Avis du commissaire enquêteur

Question du commissaire enquêteur

Réponse du maître d'ouvrage

Figure 18 : Principe d'insertion des sites propres sur le secteur de la place du 11 novembre

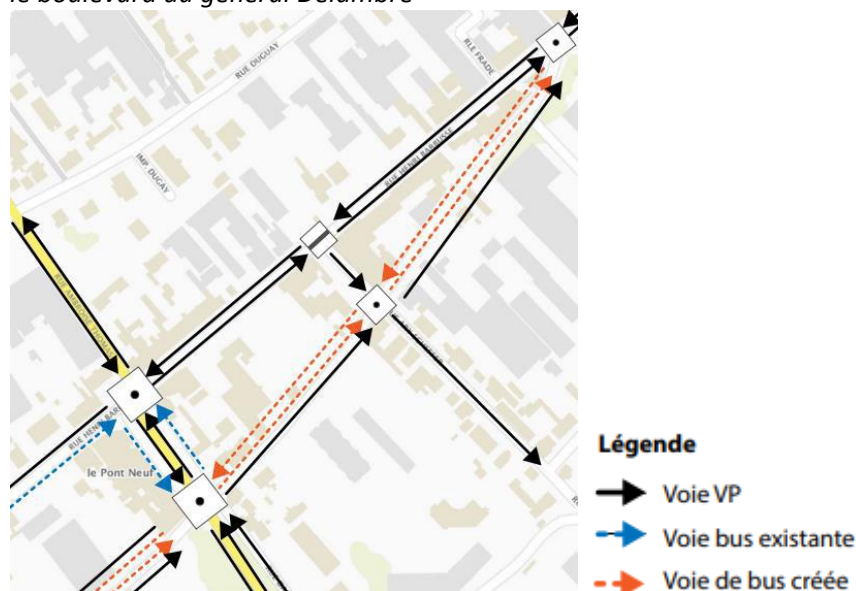
4. Pouvez-vous décrire plus finement la circulation des bus sur le carrefour du 11 novembre dans le projet ?

Le carrefour de la place du 11 novembre est aujourd'hui un point important de convergence du trafic puisqu'il permet d'emprunter le Pont de Colombes reliant les Hauts-de-Seine (92) au Val d'Oise (95). Pour franchir ce carrefour à l'horizon projet, les bus n'emprunteront plus la rue Henri Barbusse comme aujourd'hui, source de nombreuses perturbations de l'exploitation. En effet, ces derniers utiliseront à terme la rue Michel Carré pour traverser la place du 11 novembre via la mise en place d'un site propre bidirectionnel. Cela leur permettra de s'affranchir des remontées de files au niveau de ce carrefour où la congestion est régulièrement conséquente. Ce site propre bidirectionnel sur la rue Michel Carré sera : - latéral Nord entre la rue Henri Barbusse et la place du 11 novembre - axial entre la place du 11 novembre et le boulevard du général Delambre

Figure 37 : Schéma de phasage du carrefour place du 11 novembre /rue Michel Carré

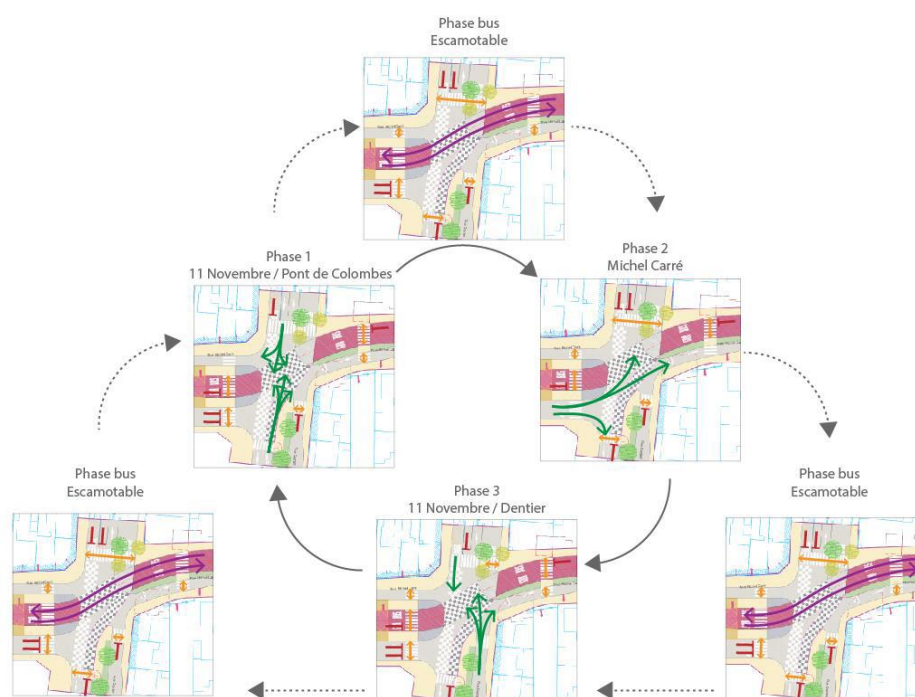
La priorité aux feux donnée au bus permettra de vider les carrefours des véhicules à l'approche du bus. Le schéma montre bien que le bus sera affranchi des remontées de files quand il arrivera aux feux, qui seront ouverts.

Pour franchir ce carrefour, les bus disposeront de la priorité bus avec une phase spécifique escamotable comme le montre le schéma de phasage ci-dessous. Des temps de dégagement incompressibles de 6 secondes sont prévus entre chaque phase pour évacuer les éventuels véhicules stockés sur la plateforme afin de ne pas pénaliser l'exploitation des bus.

Figure 39 : coupe projetée au niveau de l'avenue du Paris

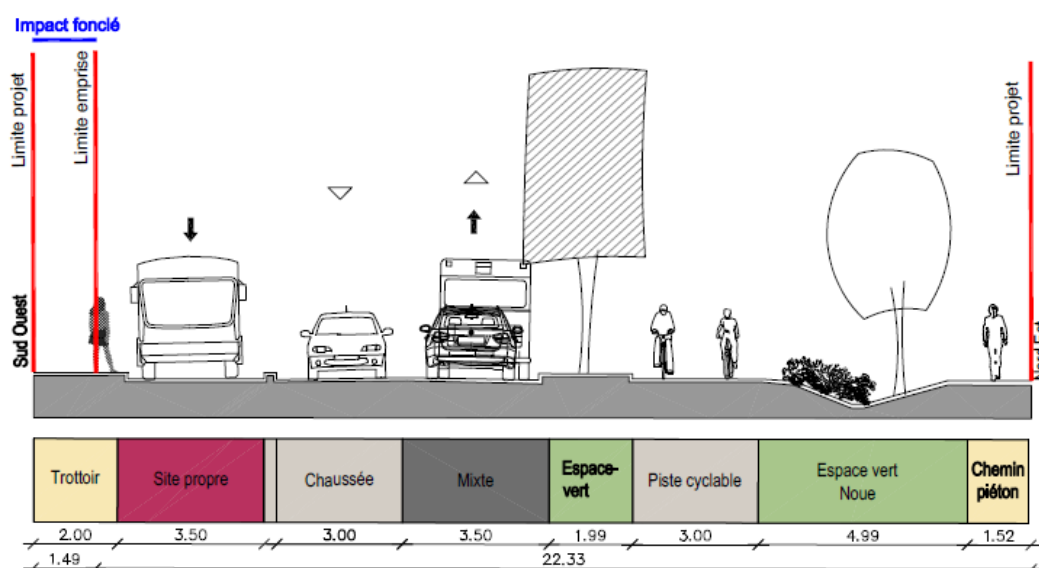
Ils soulignent que le projet ne tient pas compte des recommandations du Cerema⁵⁶. Ils demandent des aménagements pour le projet Bus entre Seine conformes à ces recommandations :

- Largeur minimum de 2 mètres pour des pistes unidirectionnelles.
- Piste séparées de la chaussée pour les axes dont la circulation est supérieure à 6000 véhicules par jour : *« Le long des voies limitées à 50 km/h ou plus, des aménagements séparatifs sont à privilégier. La piste sera généralement préférée à la bande cyclable dès que le trafic motorisé devient significatif (> 6.000 véh/jour) Or sur la D392, on parle de 25.000 véh/jour !!!⁵⁷»* Observation 75, Mieux Circuler à Bicyclette, antenne de Bezons.

Au niveau de l'avenue du Parisis, la piste bidirectionnelle proposée est de 3m et séparée de la chaussée et des circulations piétonnes, conformément aux préconisations du CEREMA.

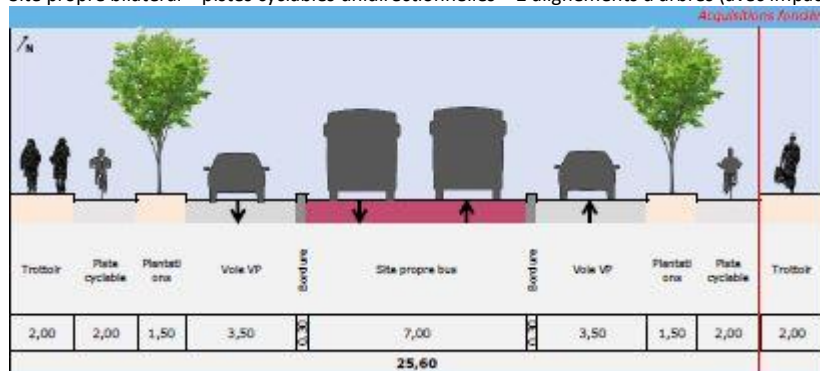
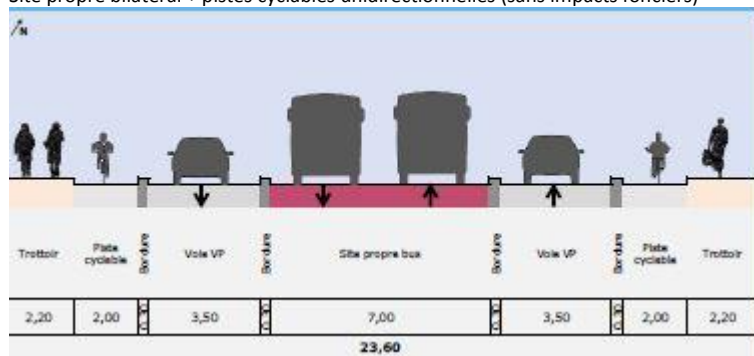
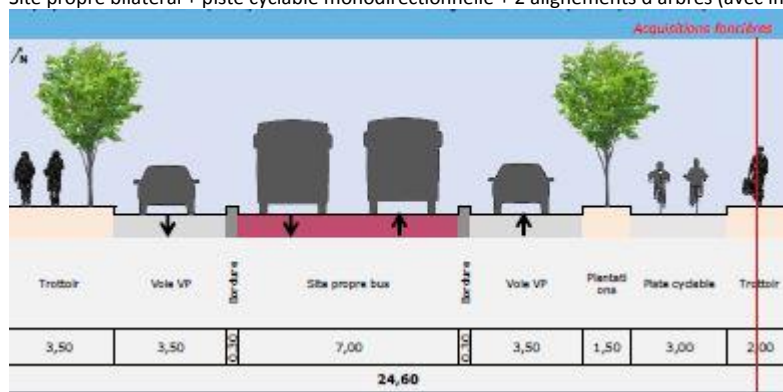
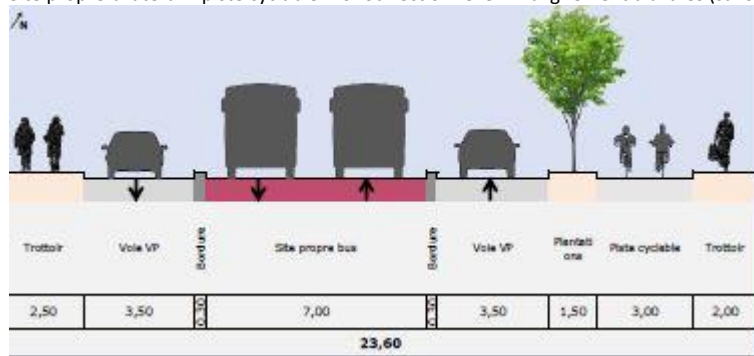
1. Serait-il possible de reprendre les propositions des associations de cyclistes et de les intégrer dans le projet, avant la fin de l'enquête publique, ou à tout le moins sur des échantillons représentatifs ?

Solution n°1 :

- Pistes cyclables unidirectionnelles
- Emprise nécessaire : 25,6m
- 2 alignements d'arbres
- Séparation des modes doux de la chaussée
- Trottoirs réglementaires (2m)
- Jusqu'à 2m d'acquisitions foncières en plus par rapport à la solution du DEUP

Solution n°2 :

- Pistes cyclables unidirectionnelles
- Emprise nécessaire : 23,6m
- Pas alignement d'arbres
- Séparation des modes doux de la chaussée
- Trottoirs réglementaires (2,2m)
- Pas d'impacts fonciers en plus par rapport à la solution du DEUP

Solution n°3 :

- Piste cyclable bidirectionnelle
- Emprise nécessaire : 24,6m
- 2 alignements d'arbres
- Séparation des modes doux de la chaussée
- Trottoirs confortables (2 à 3,5m)
- Jusqu'à 1m d'acquisitions foncières en plus rapport à la solution du DEUP

Solution n°4 :

- Piste cyclable bidirectionnelle
- Emprise nécessaire : 23,6m
- 1 alignement d'arbres
- Séparation des modes doux de la chaussée
- Trottoirs réglementaires (2 à 2,5m)
- Pas d'impacts fonciers en plus par rapport à la solution du DEUP

Figure 19 : Evolution du trafic à l'HPM entre la situation fil de l'eau et la situation projet dans le centre-ville d'Argenteuil

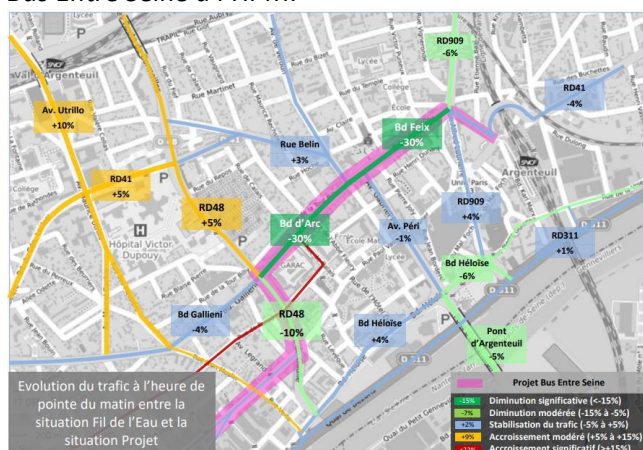
- Sur les zones mixtes vélo- route, le collectif demande une réduction du trafic journalier : *« Sur les profils en circulation mixte : exclure le trafic non local par un travail sur le plan de circulation (sens uniques, etc.) visant à assurer un volume de trafic inférieur à 4 000 unités de véhicule particulier par jour (les bus comptant pour 2 unités), conformément au seuil d'acceptabilité retenu par le Cerema pour la mixité avec le trafic motorisé »* Observation 72 du Collectif Vélo Ile-de-France

On constate sur ces cartes que le projet Bus Entre Seine entraîne par rapport à la situation fil de l'eau 2027 :

- Une diminution de 30% du trafic à l'HPM sur l'axe Gallieni / Jeanne d'Arc (28% à l'HPS) ;
- Une diminution de 14% du trafic à l'HPM sur la rue Henri Barbusse (11% à l'HPS) ;
- Un niveau de trafic stable sur la rue Michel Carré.

Figure 21 : Trottoir-piste traversant (intersection mineure) Figure 22 : Plateau (intersection mineure)

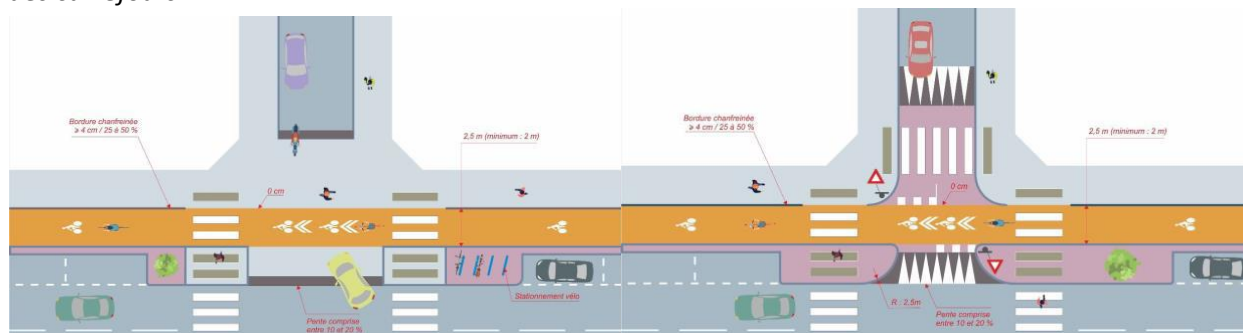
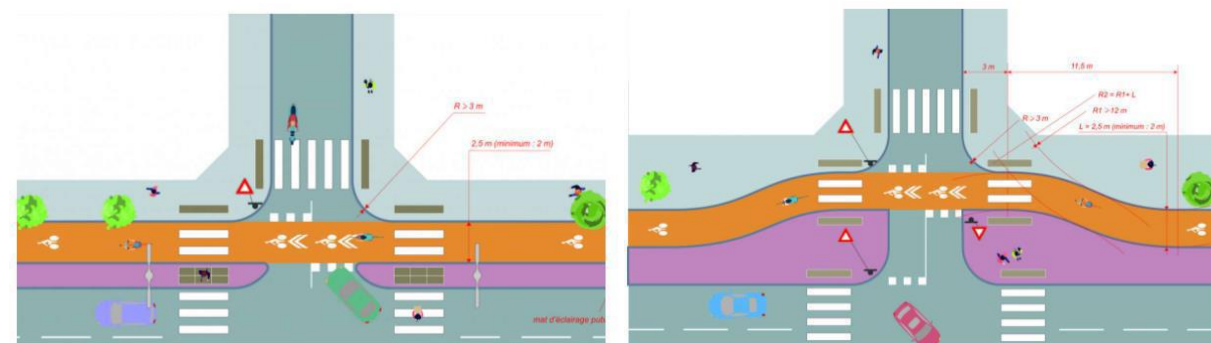
- Traitement des intersections :
 - Pour les intersections mineures : éloignement de la piste dans le respect des courbes de giration.
 - Pour les intersections majeures et les ronds-points : carrefours à la hollandaise.

Ces exemples de traitement possibles sont des cas théoriques, appliqués aux pistes cyclables, dont il conviendra d'évaluer la faisabilité sur le projet Bus Entre Seine, au cas par cas, en fonction de l'environnement de chaque carrefour (emprises disponibles, typologie des aménagements cyclables, localisation des refuges piétons, niveau de trafic, rayons de courbures et girations, etc.). Le maître d'ouvrage s'engage à étudier la faisabilité de ce type de traitement dès le démarrage des études détaillées, en lien avec les associations cyclables du territoire et les gestionnaires de voirie, afin de garantir la sécurité des aménagements proposés. En première approche et au regard des emprises disponibles le long du projet, il pourra par exemple être étudié la faisabilité de ces solutions au niveau :

- du carrefour majeur RD392 / Avenue Jean Jaurès / Avenue Georges Clemenceau
- du carrefour mineur RD392 / rue du Cimetière.
